重機足場追加に伴う図面の変更

福島第一原子力発電所 特定原子力施設に係る実施計画変更比較表（第Ⅱ章 2.15 放射線管理関係設備等）

福島第一原子力発電所 特定原子力施設に係る実施計画変更比較表（第Ⅲ章 第1編）

図-4 5・6号機 滞留水貯留設備 全体概要図

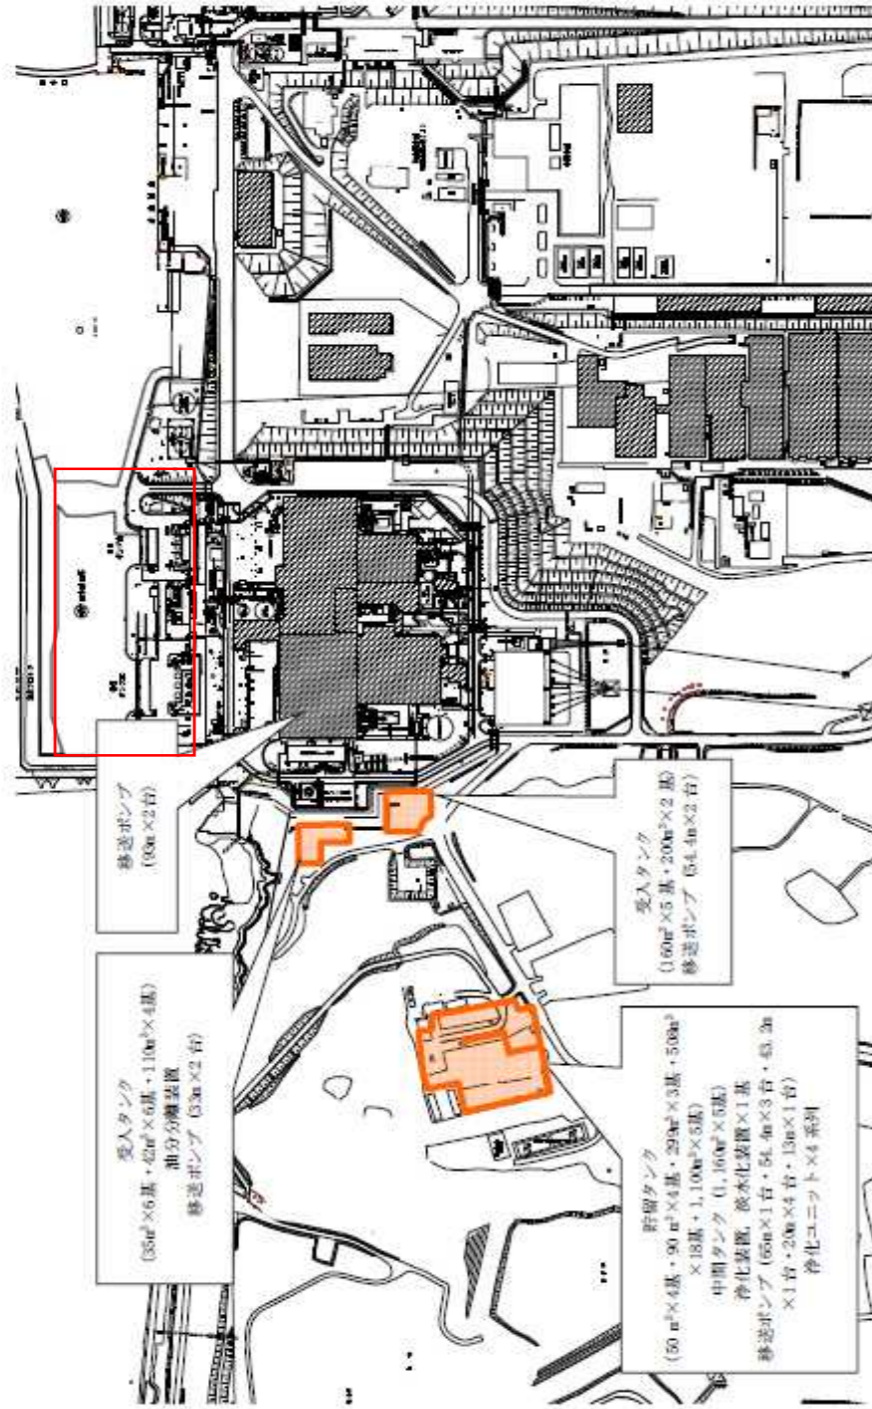
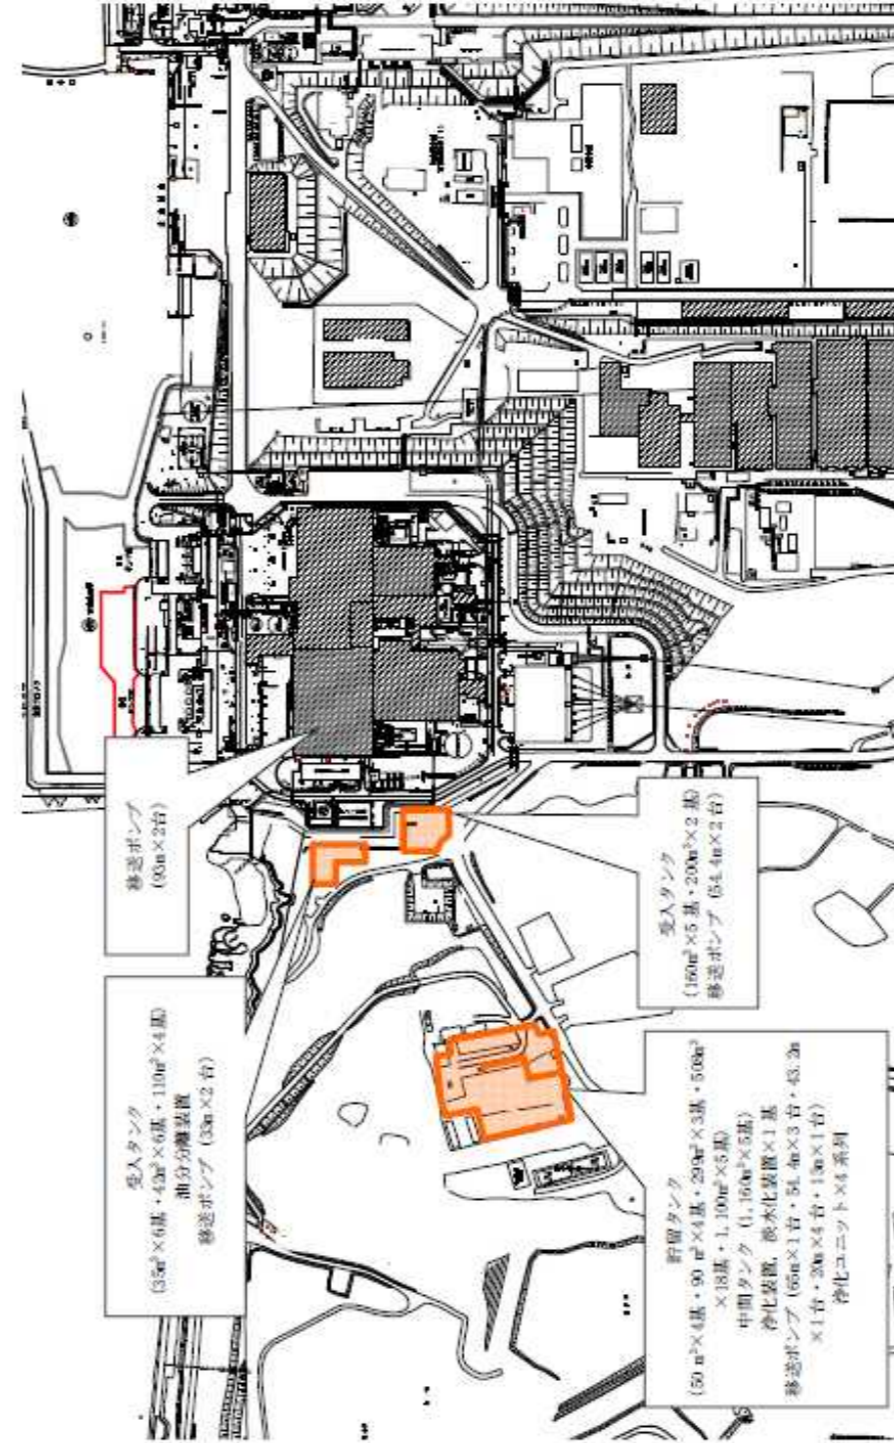
重機足場追加に伴う図面の変更

図一1 ALPS 処理水希釈放出設備及び関連施設の全体概要図（2 / 3）

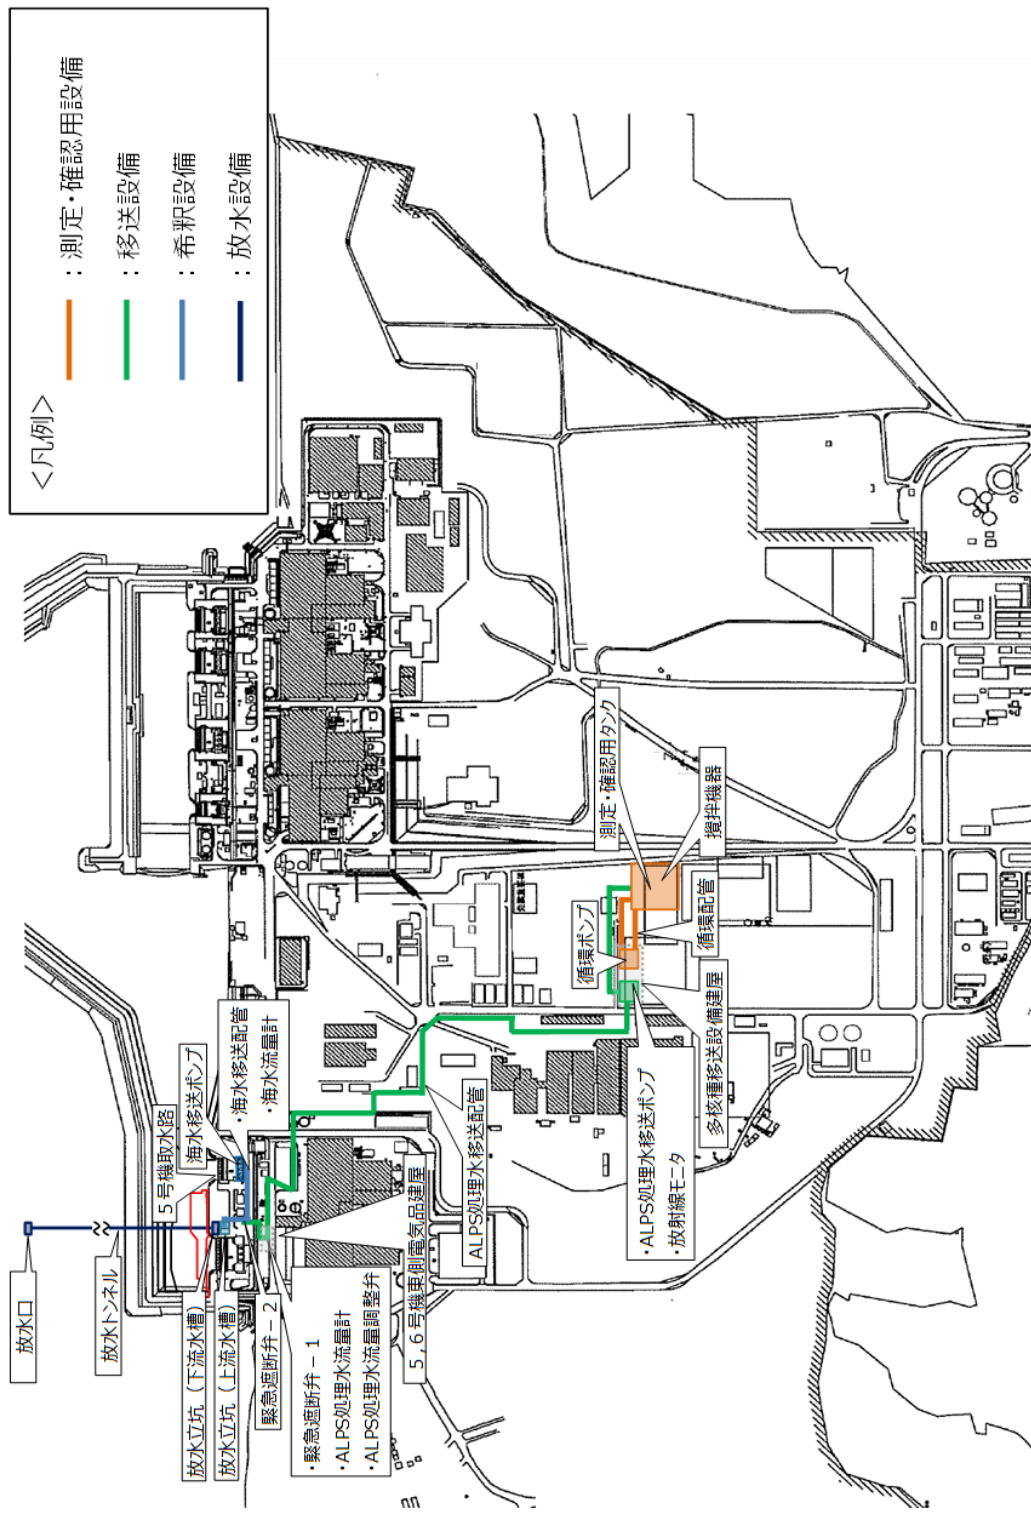
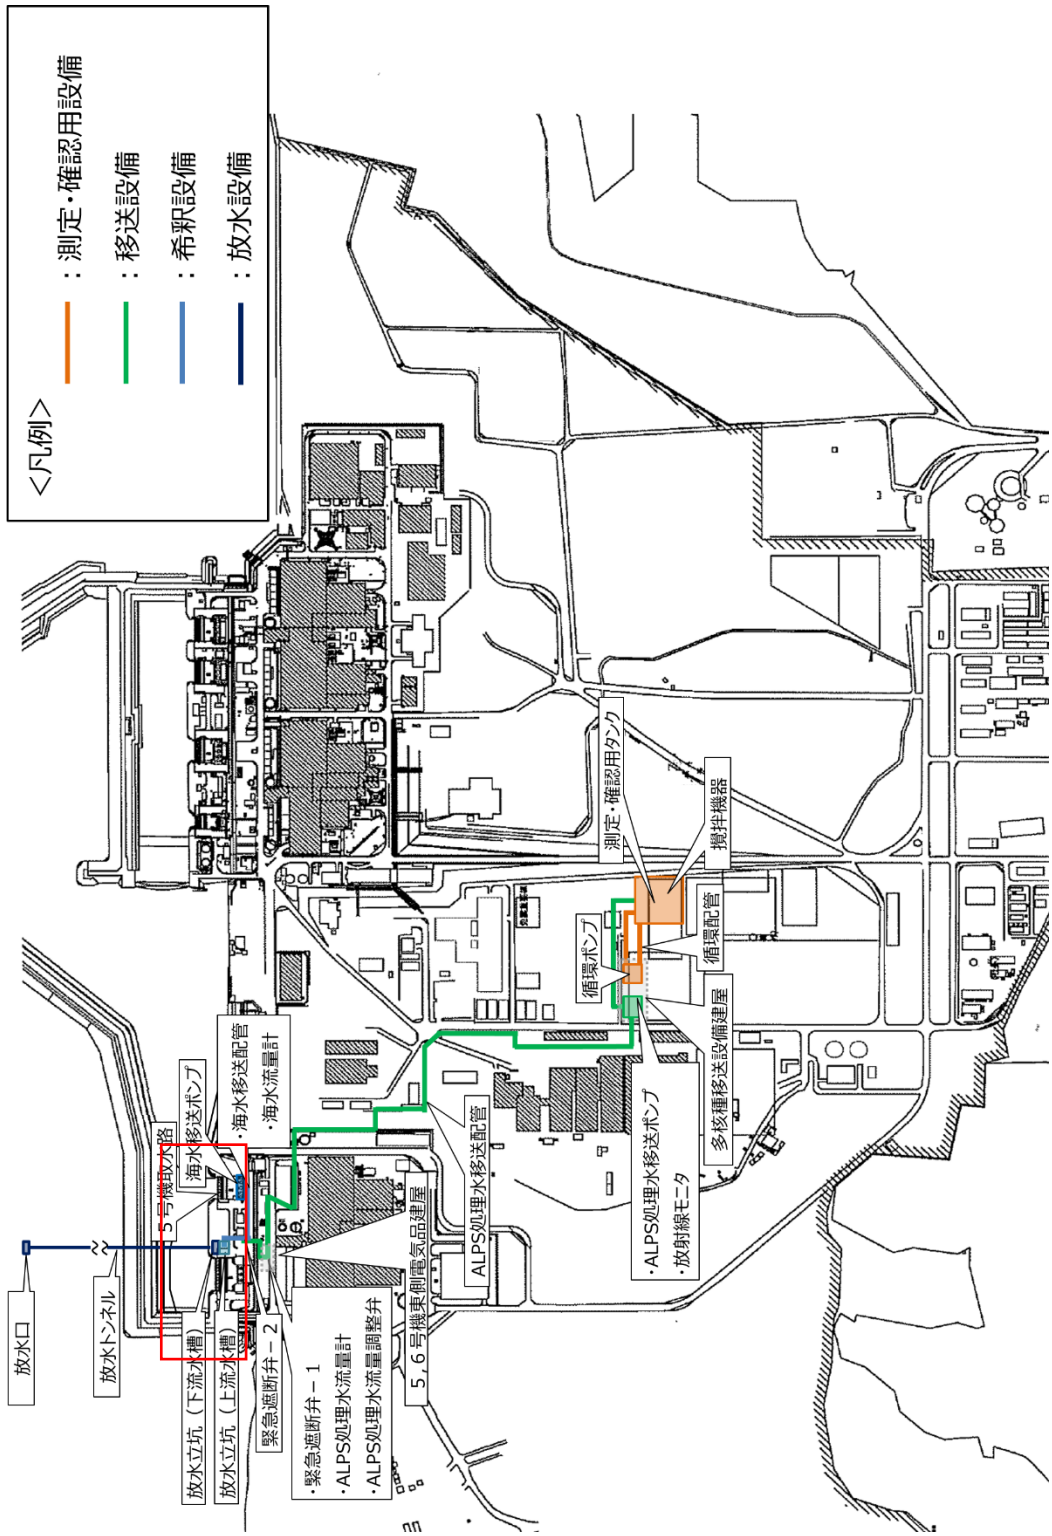
重機足場追加に伴う図面の変更

図一1 ALPS 処理水希釈放出設備及び関連施設の全体概要図 (3 / 3)

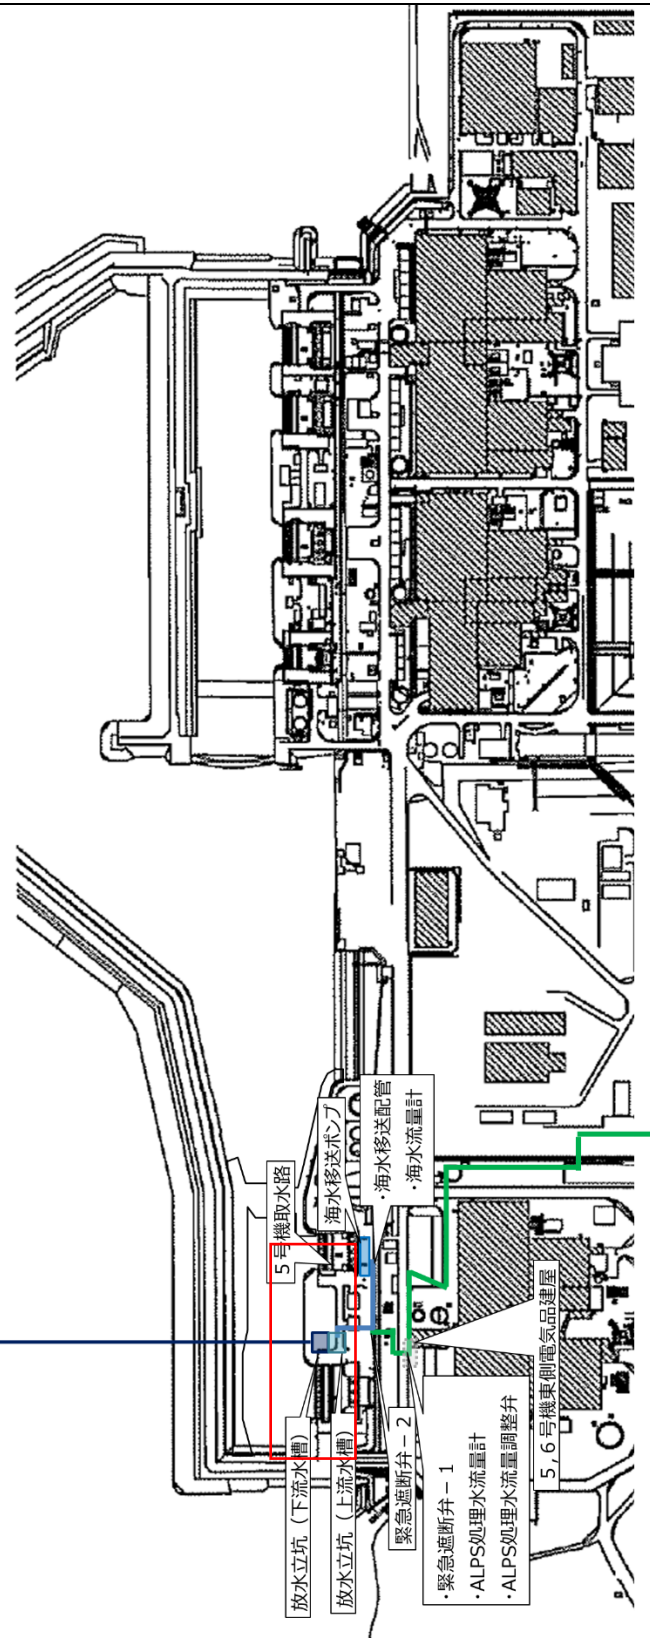
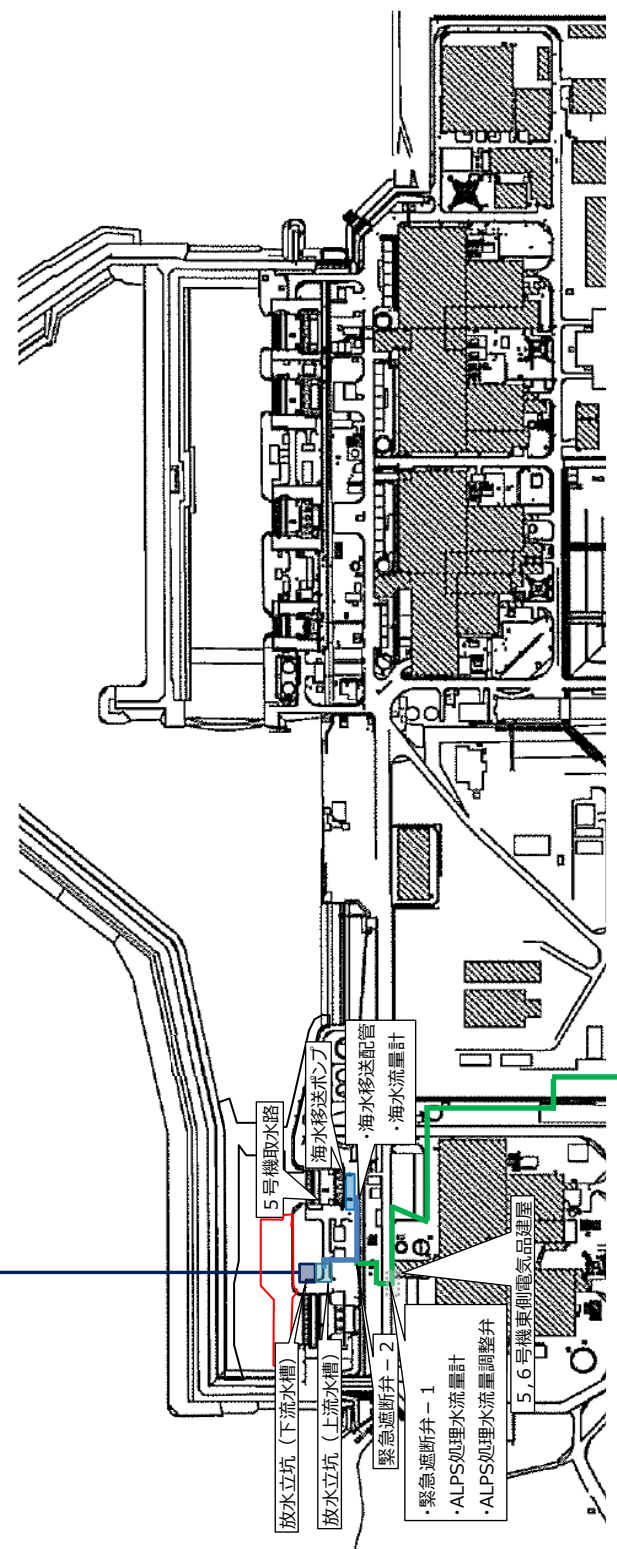
重機足場追加に伴う図面の変更

ALPS 処理水希釈放出設備の漏えい検出装置の設置位置

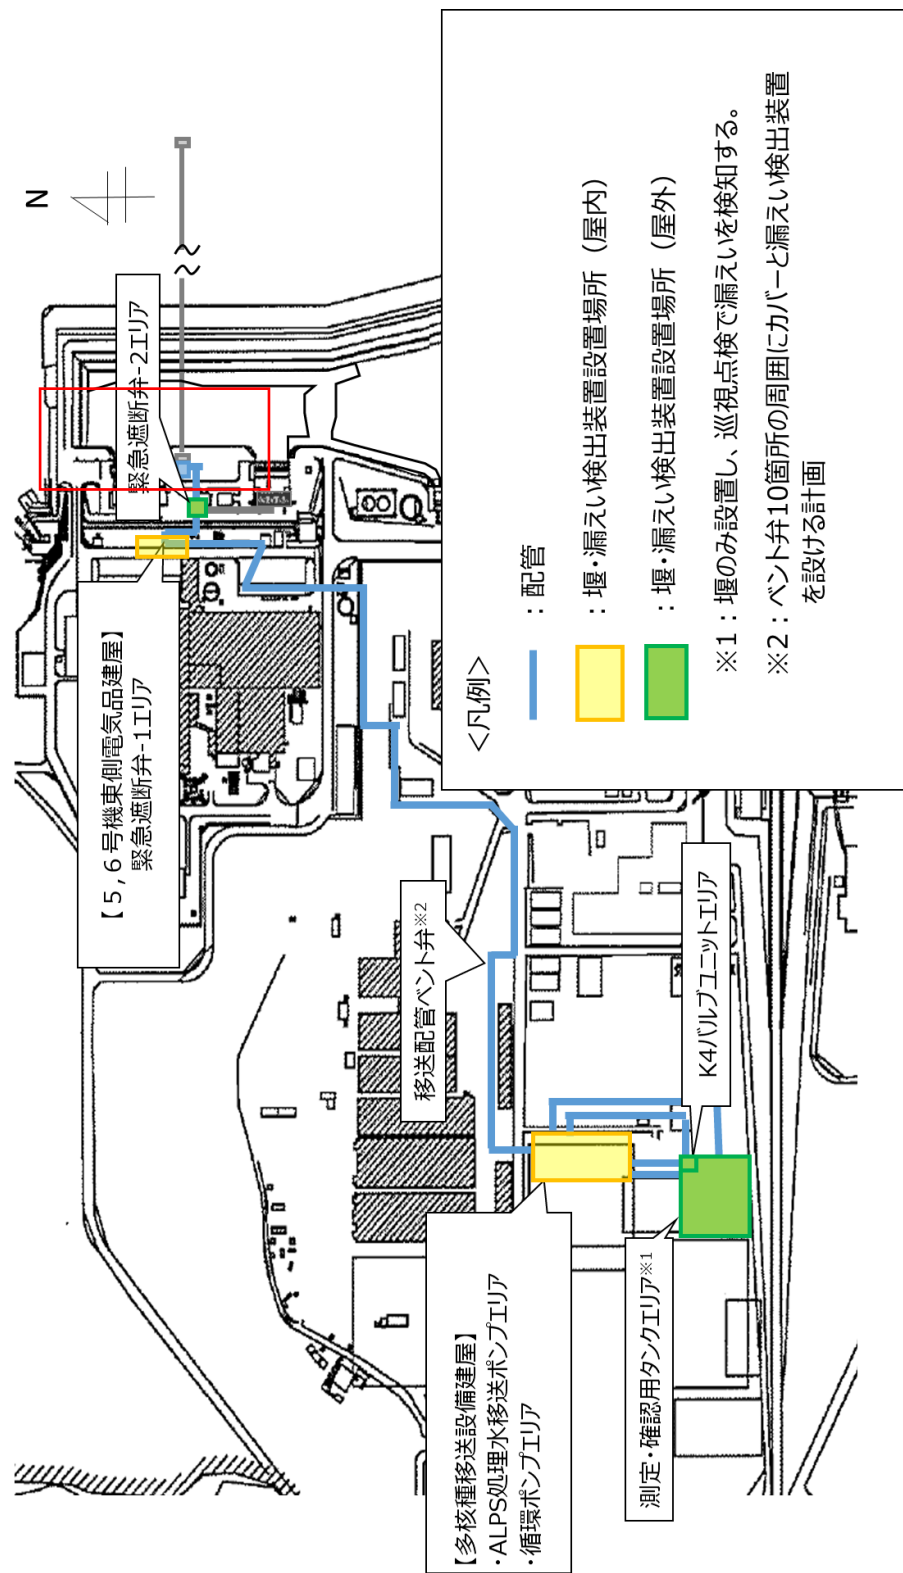
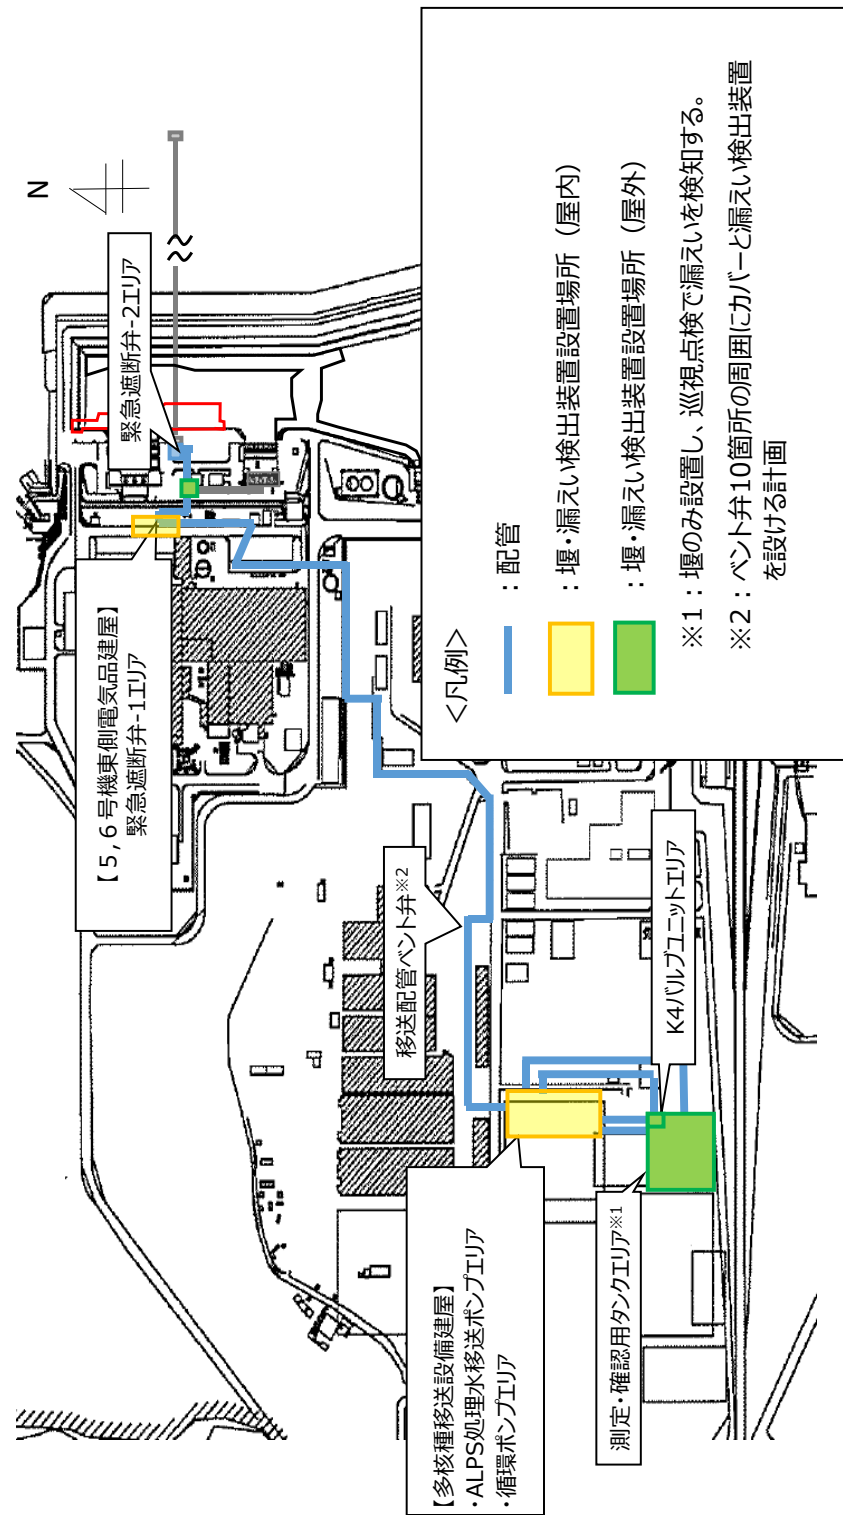
重機足場追加に伴う図面の変更
